## INY5 M07J

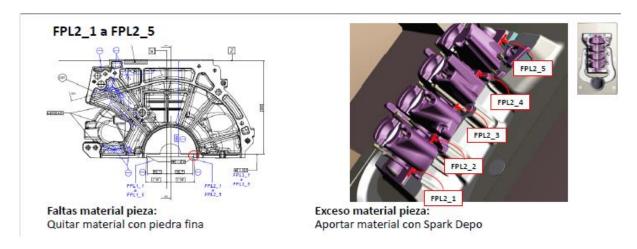
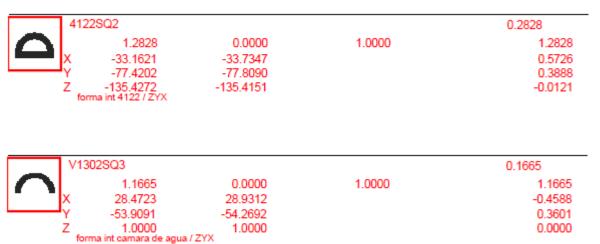
## CAMBIAR EL 2041 POR COLISION EN 3D DEVIDO AL EXCESO DE MATERIAL

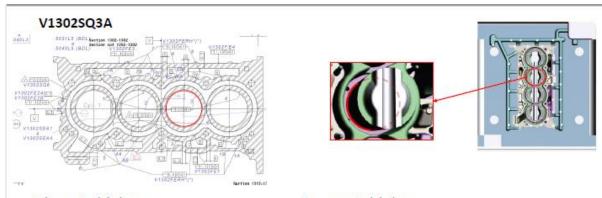
## **CAMBIAR PIN**

Faltas material pieza: Quitar material con piedra fina

Exceso material pieza: Aportar material con Spark Depo
